LECF/LECFS ミニプラクランプレバー(めねじ) 仕様変更

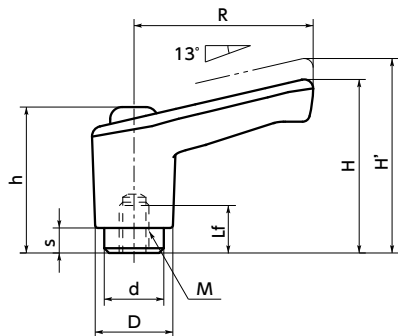
*1: 止めねじの頭の形を六角穴付きからヘキサロピュラ穴付きに変更しました。
